Søknad om endringer i tidligere tillatelse til mudring og utfylling i innsjøen Nelaug i Åmli kommune.

Vegprosjekt: Fv 415 Selåsvatn -- Simonstad, Åmli kommune.

Gult område viser området siltmassene er tenkt benyttet, grønn linje er reguleringsplangrensen.

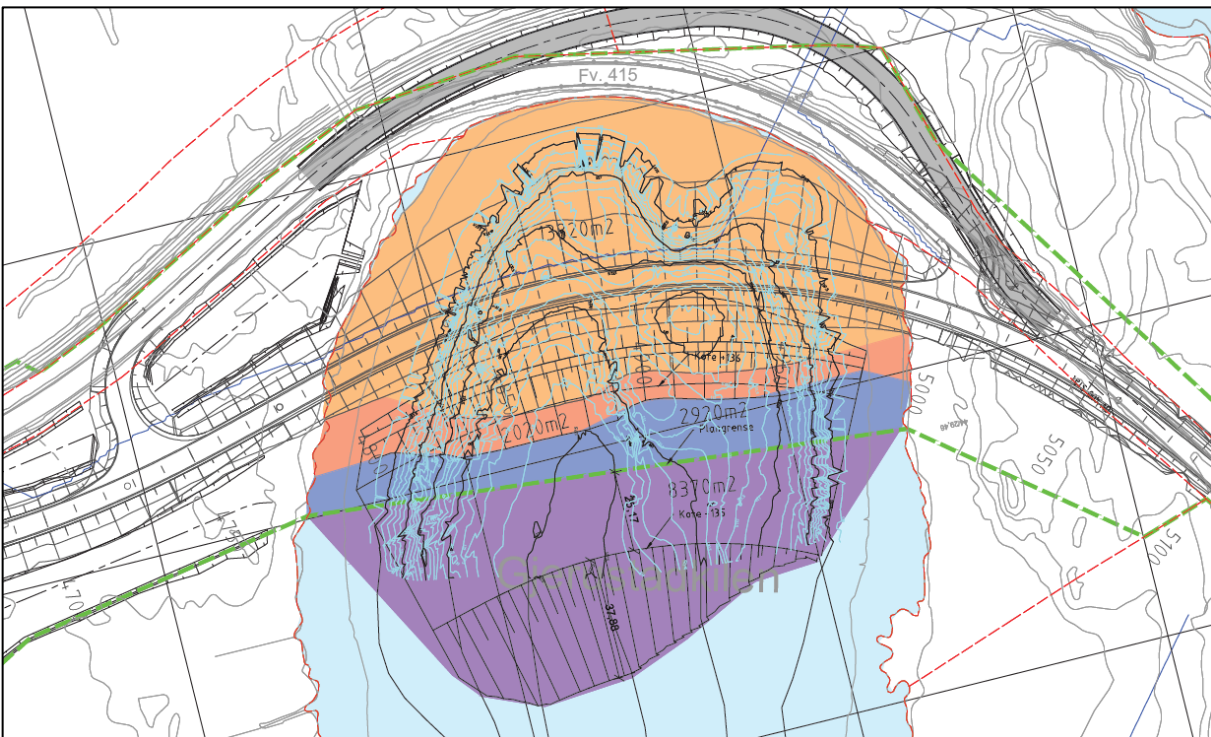
Agder fylkeskommune søker om at siltmassene flyttes til utsiden av fyllingen ved hjelp av grab eller sugemudring. Massene flyttes vått til vått.

Plassering av siltmassene utenfor veifyllingen vil være positivt for sikringen og stabilitet av veifyllingen (se vedlegg 1 for stabilitetsberegning). Siltmassene vil bidra til å lage en mer robust løsning og være som en ekstra sikring dersom masseutskifting til fast grunn ikke blir 100% gjennomført. En av de største utfordringene med gjennomføringen av masseutskifting er å kunne dokumentere at veifylling ligger på fast grunn. Dersom siltmasser blir liggende igjen stedvis under fylling vil det kunne medføre en reduksjon i sikkerhetsfaktor. Ved å legge ut siltmasser på nedsiden/utsiden vil siltmassene ha en sidestøttende effekt, tilsvarende en motfylling. Det er planlagt kontroller og innmålinger av traubunn for å unngå nettopp dette, men foreslått tiltaket vil gi en ekstra sikkerhet og robusthet ved utførelse av fyllingen.

Innsjøbunn som blir berørt av tiltaket utenfor reguleringsplangrensen er 8370 m².

Lilla= utfyllingsareal utenfor regulert areal

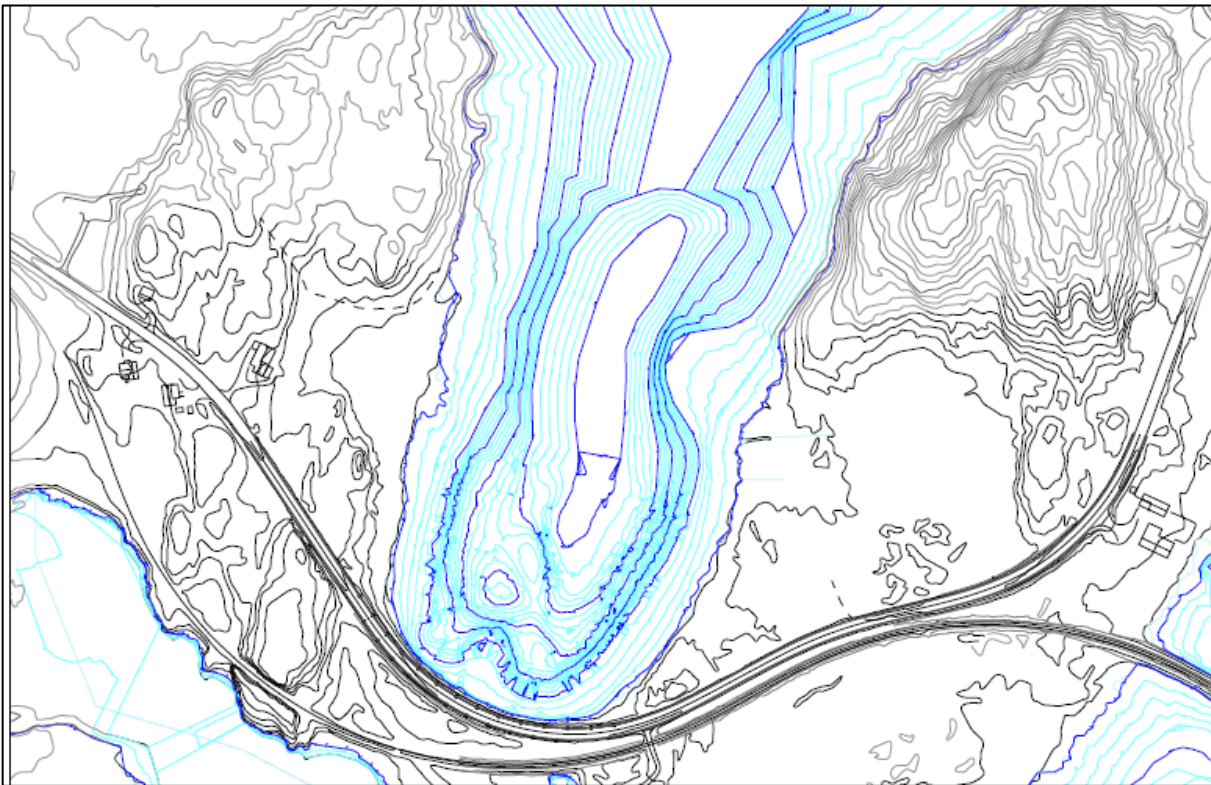
Totalt berørt bunn av utfyllingen er på 27110 m².
